改善箇所説明図

改善の内容

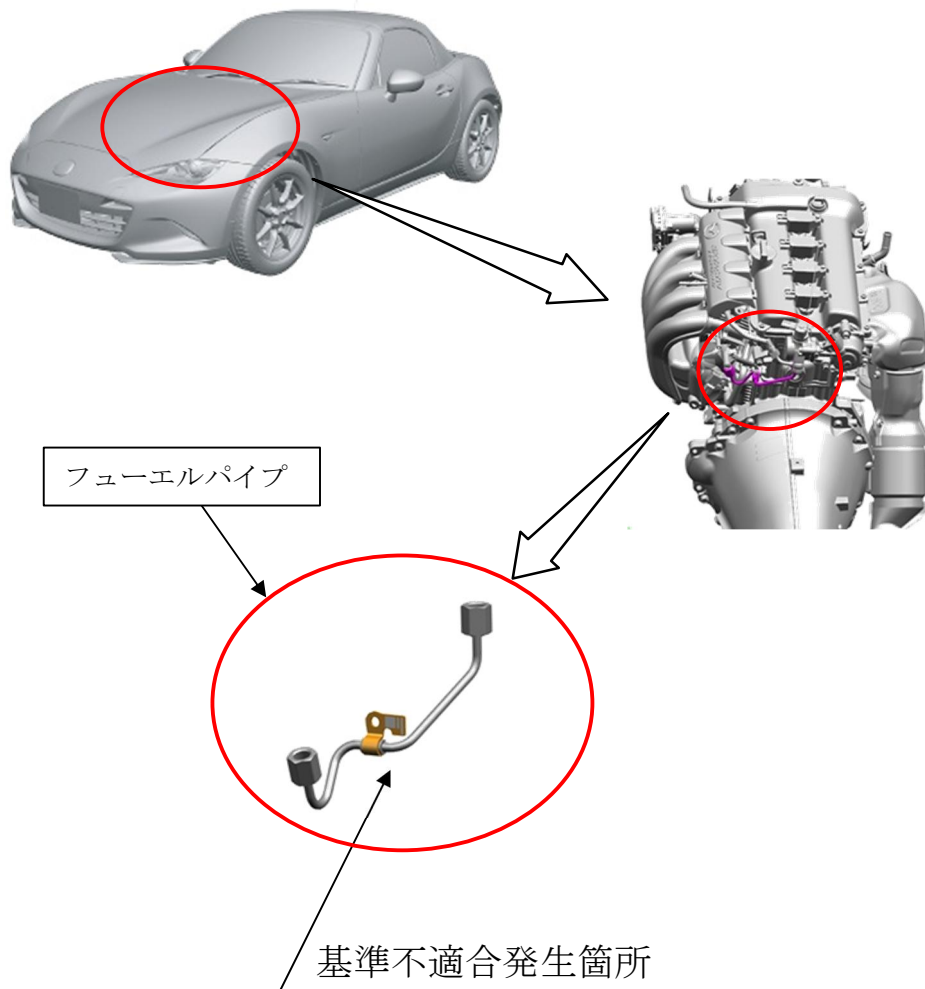
フューエルパイプにおいて、ブラケットによる保持力の管理値が不適切なため、保持力が低いものがある。そのため、サーキット走行等でエンジン高回転域を繰り返し使用すると、振動によりフューエルパイプが共振して亀裂が生じ、そのまま使用を続けると燃料が漏れてエンジンが停止し、再始動できないおそれがある。最悪の場合、火災に至るおそれがある。

全車両、フューエルパイプを対策品に交換する。なお、交換部品の準備に時間を要することから、準備ができ次第、改めて案内する。

識別：車台番号打刻のハイフン後 3 番目の数字上部に黄ペンを塗布する。
